감사결과 처분요구서

- 건설현장 특정감사(□□, ○○, ☆☆) -

2021. 11.

【그림】 ‘콘크리트 재포장공사’ 공사구역 현황도

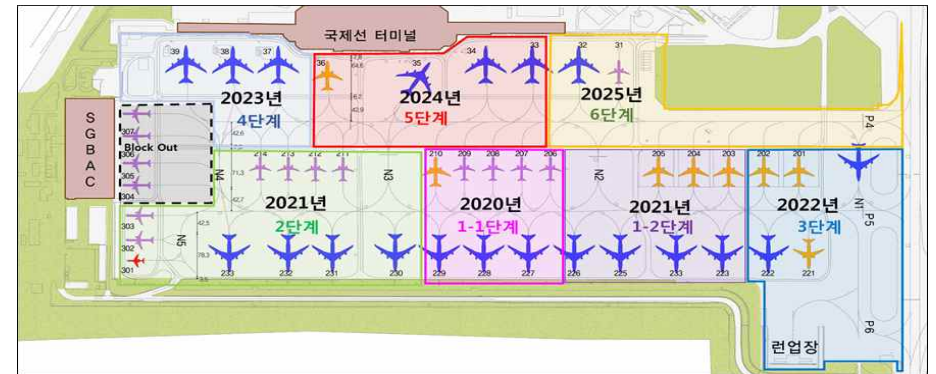
그런데, ‘콘크리트 재포장공사’는 □□공항 국제선 계류장의 무중단 운영을 위하여 공사구역을 【그림】과 같이 6단계로 나누어 시행중에 있어 공사구역별 진출입 위치가 상이하고 운영 중인 계류장과 접해 있어 여유부지가 협소함에 따

라 세륜세차시설을 고정하여 설치, 운영하기 곤란하다.

한편, 공사현장에서는 살수차를 운영하여 비산먼지 발생을 억제하고 있는 실정이다.

따라서, 공사에 반영되어 있는 세륜세차시설 설치비 73,972천원을 공사내역에서 제외할 필요가 있다.

□□지역본부장은 ‘□□공항 국제선 계류장 콘크리트 재포장공사’ 공사 현장이 협소하여 세륜세차시설을 설치, 운영하기 곤란함에 따라 공사에 반영되어 있는 세륜세차시설 설치비를 공사내역에서 제외하는 설계변경을 통해 계약금액을 조정(73,972천 원)하시기 바랍니다.(시정)

【그림】 공사청사 방수공사 시행부위 (지붕 및 옥상 바닥)

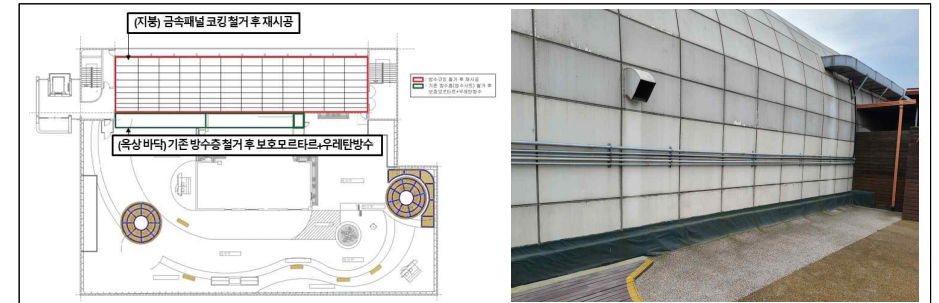
위 공사는 공사청사 최상층 구 전망대(현 휴게시설, 일명 ‘숨 라운지’)의 누수 문제 해결을 위해 옥상 일부구역에 대한 방수공사를 포함하고 있으며, 공사 내역에는 【그림】과 같이 옥상바닥의 기존 방수층(방수시트 및 보호모르타르)을 재시공하고 지붕의 노후화된 금속패널 주변 코킹을 전면 재시공하는 것으로 계획되어 있다.

그런데 공사현장 옥상 바닥 방수시트는 【그림】과 같이 시설물 설치 상태가 대체적으로 양호하고 지붕 금속패널의 코킹이 손상되어 설치상태가 불량함에 따라 옥상 바닥 누수의 원인은 바닥 방수층의 파손이 아닌 지붕 금속패널의 손상된 코킹 부위에서 발생한 것으로 볼 수 있다.

또한, 최근 공사를 완료⁵⁾한 ‘공사청사 휴게시설 조성공사’를 시행하면서 해당 구역 하부의 내부 천장 누수부위에 배수통로를 설치하여 누수로 인한 시설물 손상을 최소화하였고, 옥상바닥 방수층을 일부 구간만 철거 후 재시공할 경우에는 신·구 방수층 연결부 등에 추가 누수가 발생할 수 있는 우려가 있다.

따라서 지붕 금속패널 코킹 철거 및 재시공은 전체 구간이 아닌 상태가 불량한 구간에 대해서만 선택 시행하고, 바닥 방수층 철거 후 재시공은 신규방수층 연결부 등의 추가 누수 우려로 인하여 공사 시행범위에서 제외하여 사업비를 절감할 필요가 있다.

□□지역본부장은 공사청사 옥상의 방수공사는 누수의 원인이 되는 노후된 금속 관넬의 코킹 일부 부위만을 교체하고 신구방수층 연결부위의 추가 누수 발생 우려에 따라 시설물 설치상태가 양호한 옥상바닥 방수층 철거 및 재시공은 사업범위에서 제외하는 설계변경을 통해 계약금액을 조정(6,900천 원)하시기 바랍니다.(시정)

【그림】 환승주차장 건설공사 위치도

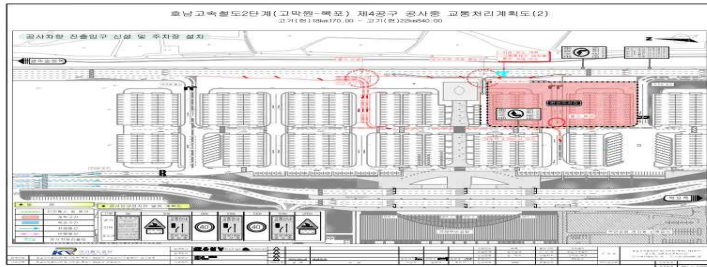
그런데, ‘☆☆공항 주차장 확장공사’는 여객터미널 전면 유희 부지를 활용하여 여객주차장을 조성할 계획에 있으며 호남고속철도 환승주차장은 【그림】 과 같이 ☆☆공항 여객터미널 전면 주차장에 위치할 계획으로 주차장 확장공사와

공사구역이 일부 중복된다.

따라서 환승주차장 공사로 인한 매몰비용 발생 예방을 위하여 주차장 확장공사 공사구간과 중복되는 일부구간(120㎡, 14,114천원)을 사업에서 제외하여 예산을 절감할 필요가 있다.

☆☆공항장은 매몰비용 발생 예방을 위하여 ‘호남고속철도 환승주차장 공사’에 반영되어 있는 공사구역 중 ‘☆☆공항 주차장 확장공사’ 공사구역과 중복 반영되어 있는 공사구역을 설계내역에서 제외하는 설계변경을 통해 계약금액을 조정(14,114천 원)하시기 바랍니다.(시정)
